Státní pokladna
Centrum sdílených služeb

VYSVĚTLENÍ ZADÁVACÍ DOKUMENTACE Č. 13

VÝSTAVBA DATOVÉHO CENTRA ZELENEČ

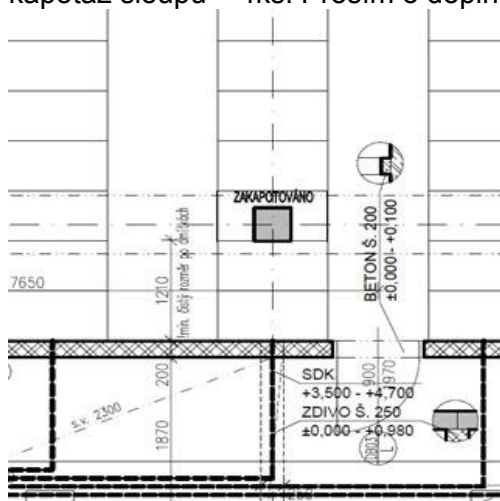
SO 02 Budova Datového centra v půdorysu 1NP je v místnostech B1.04 a B1.05 uvedena kapotáž sloupů – 4ks. Prosím o doplnění specifikace kapotáže a doplnění do výkazu výměr.

Není předmětem výběrového řízení – bude řešeno až při osazování jednotlivých racků na datovém sálu.
